Prot. n. 118/24/0001/SVI/AE

Oggetto: [ID: 7425] Procedura di Valutazione di Impatto Ambientale ai sensi dell'art. 23 del D.Lgs. 152/2006 relativa al progetto per la realizzazione di un impianto fotovoltaico, della potenza di 14,99 MW, unito alle opere di connessione alla RTN, da realizzarsi nel Comune di Genzano Lucania (PZ) in località Monte Poto – **Riscontro al parere tecnico-istruttorio della Soprintendenza speciale per il Piano Nazionale di Ripresa e Resilienza**

Figura 3_ Indicazione della distanza dall'area di impianto dai Beni Monumentali tutelati (art.10, 45 e ss del D.Lgs.42/2004)

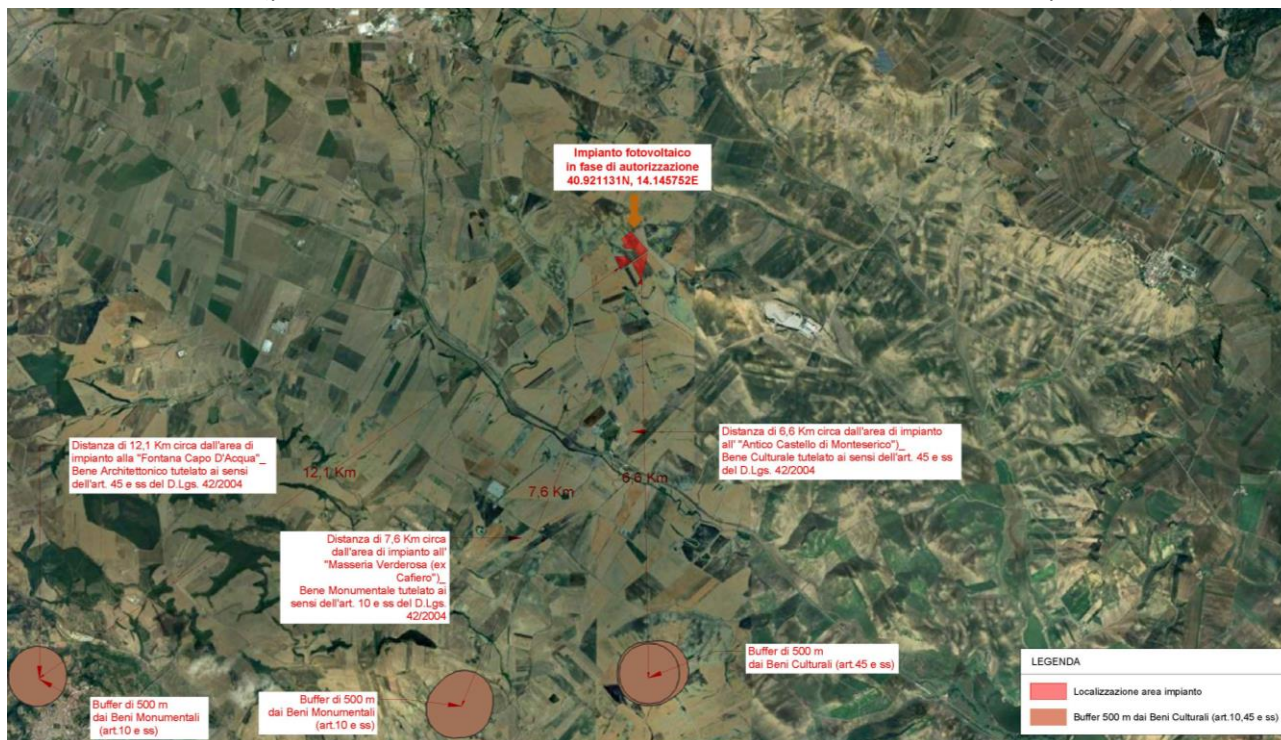
Avendo effettuato la verifica del rispetto degli ambiti distanziali dai Beni Culturali (parte II del Codice dei Beni culturali e del Paesaggio), si riscontra che l'area oggetto di intervento **non ricade** all'interno della "Buffer zone" di 500 m dai beni tutelati ai sensi dell'art. 10, 45 e ss del D.Lgs. n.42/2004 introdotto dal recente **D.Lgs. 13/2023** ed all'interno della fascia di rispetto dei 300 m dai Beni Culturali tutelati (art. 10, 45 e ss del D.Lgs. n.42/2004) prevista in generale dal *PIEAR (Piano di Indirizzo Energetico Ambientale Regionale)* della Regione Basilicata; **pertanto, non si riscontrano interferenze dell'impianto fotovoltaico in fase di autorizzazione con le aree sottoposte a vincolo di tutela archeologica.**

In particolare, l'area di impianto dista circa 6,6 Km m dall' "Antico Castello di Monteserico" (Bene Culturale tutelato ai sensi dell'art. 45 e ss ai sensi del D.Lgs. 42/2004), e circa 7,6 Km e 12,1 Km dai Beni Monumentali ("Masseria Verderosa_ ex Cafiero" e "Fontana Capo D'Acqua") tutelati ai sensi dell'art.10 e ss del D.Lgs. 42/2004, situati nel comune di Genzano di Lucania (PZ)_ vedi Fig.3.

Figura 4_ Valutazione degli impatti cumulativi_ (Fonte: rsdi.regione.basilicata.it)

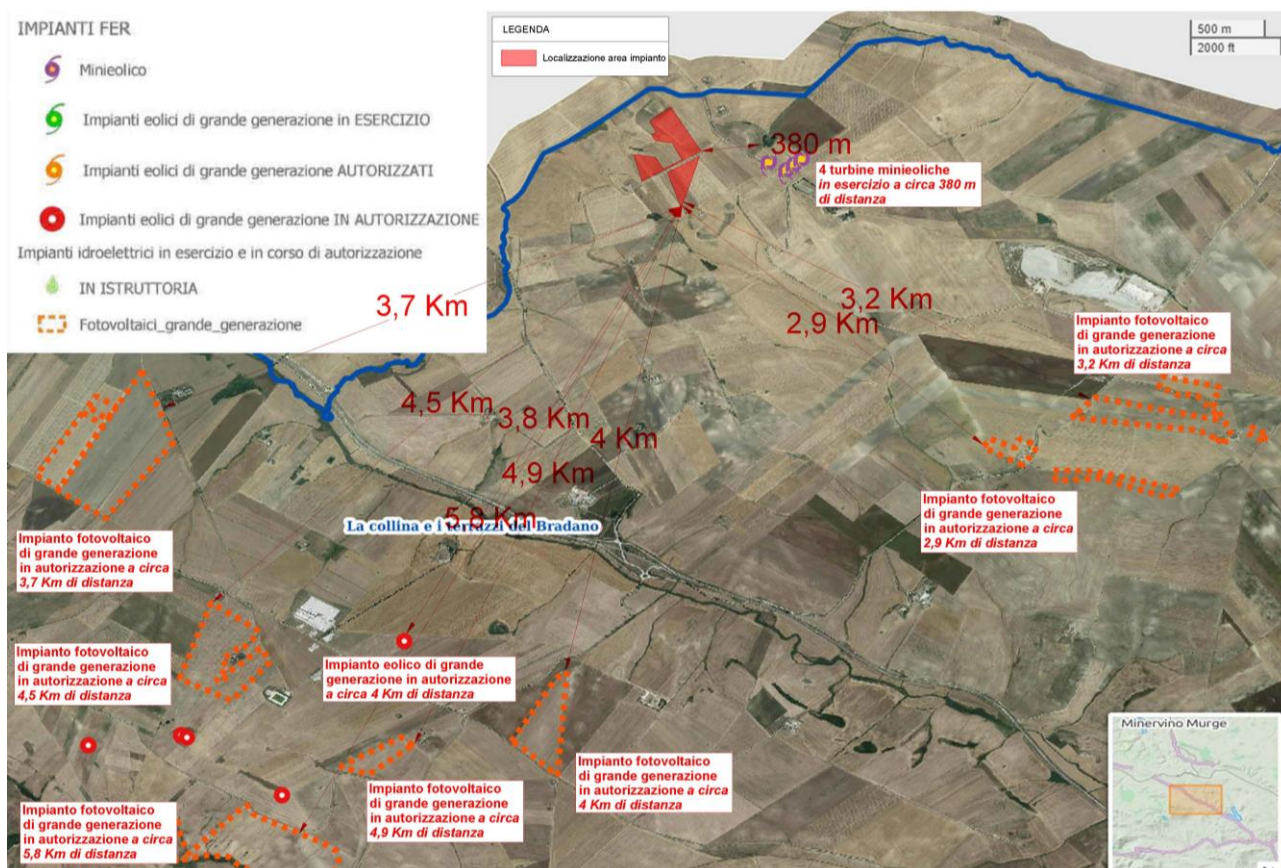
In risposta all'osservazione della **Soprintendenza Speciale per il Piano Nazionale di Ripresa e Resilienza**, dall'analisi effettuata si osserva anzitutto che l'area di impianto dista circa 380 m da n.4 turbine minieoliche in direzione est, circa 4 Km da un impianto eolico di grande generazione in fase di autorizzazione e circa 2,9 Km dall'impianto fotovoltaico di grande generazione in fase di autorizzazione più vicino (vedi Fig.4). L'area di impianto è stata analizzata andando a verificare tutti gli elementi di trasformazione che sono stati introdotti nel territorio nel corso degli anni e che presentano caratteri analoghi a quelli in progetto. Si è intervenuti su un'area che si estende fino a 5 km di raggio dal punto di intervento, all'interno di questo raggio di azione sono stati rilevati tutti gli impianti fotovoltaici esistenti ed in esercizio, autorizzati ed in fase di autorizzazione presenti.

Pertanto, **non si verifica alcun effetto cumulo** considerando sia le notevoli distanze con gli impianti FER in esercizio individuati, sia la morfologia variabile del territorio dell'Alto Bradano, nell'ambito del quale i suddetti impianti FER sono distribuiti "a macchia di leopardo".
